**INFORME DE VISITA DE CONTROL
N° 036-2023-OCI/4783-SVC**

**"EJECUCIÓN CONTRACTUAL DEL PROCEDIMIENTO DE
ADJUDICACIÓN SIMPLIFICADA N° 008-2023-DIRESA/CS-2:
SERVICIO DE MANTENIMIENTO PREVENTIVO Y
CORRECTIVO DE LA INFRAESTRUCTURA DEL PUESTO DE
SALUD SALAZAR, DISTRITO DE SANTA CATALINA,
PROVINCIA DE LUYA, DEPARTAMENTO DE AMAZONAS"**

Fotografía n.º 2

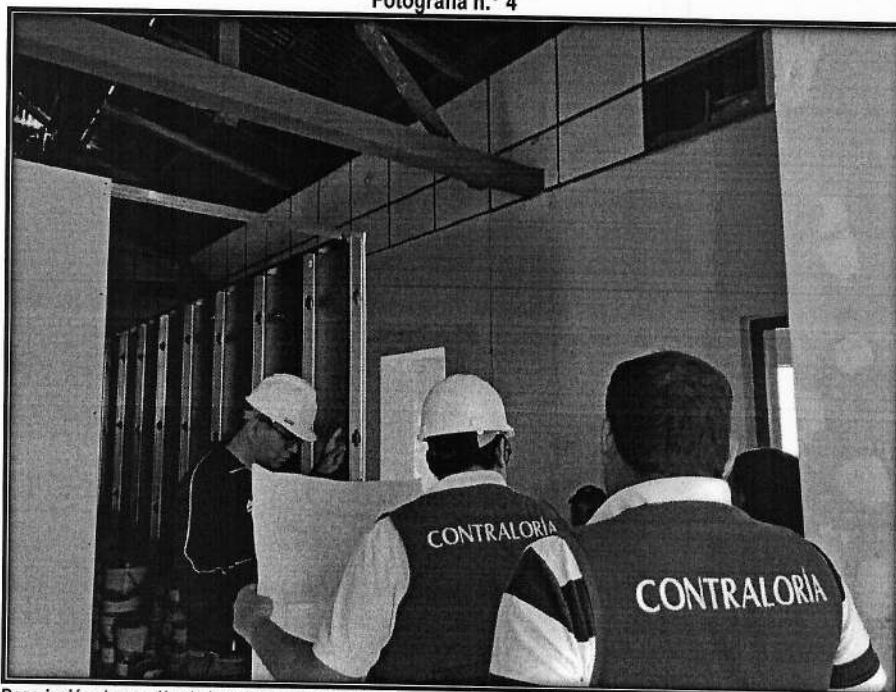
Descripción: Inspección de la partida de construcción de muros de Draywall

Fotografía n.º 4

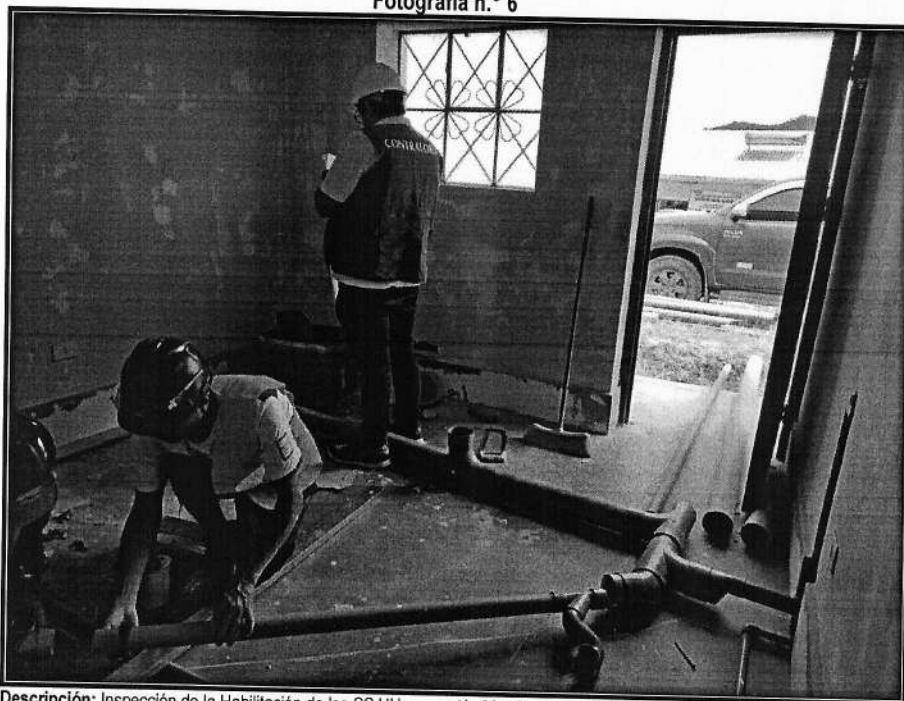
Descripción: Inspección de las modificaciones que sufrieron las áreas establecidas en los planos del informe técnico del servicio junto al personal técnico de la entidad.

Fotografía n.º 6

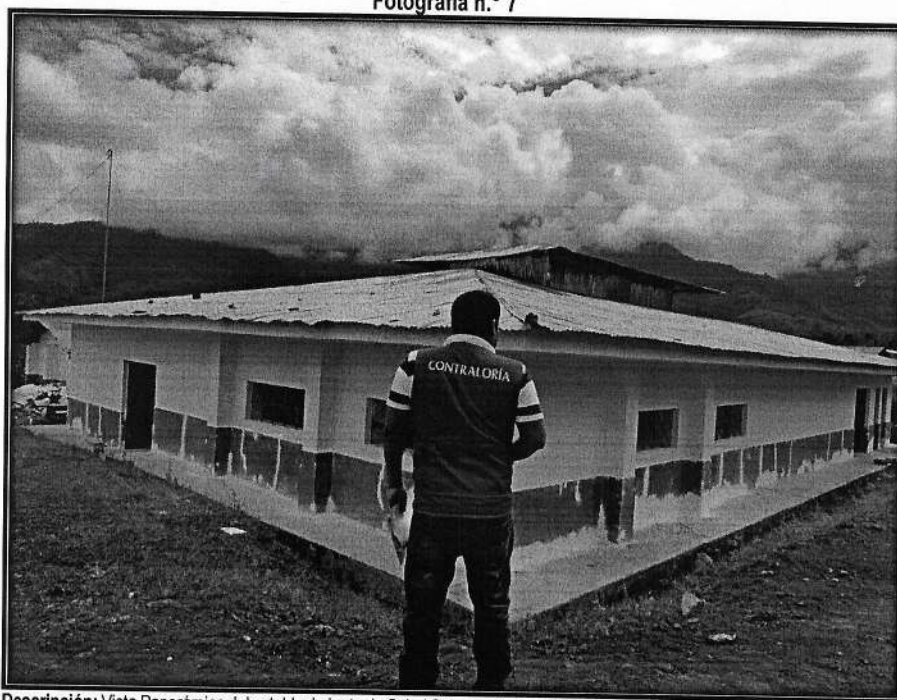
Descripción: Inspección de la ubicación de inodoro, que está ubicado en un lugar diferente a lo indicado en los planos del Informe técnico del servicio.

Descripción: Inspección de la Habilitación de los SS.HH, que está ubicado en un lugar diferente a lo indicado en los planos del Informe técnico del servicio.
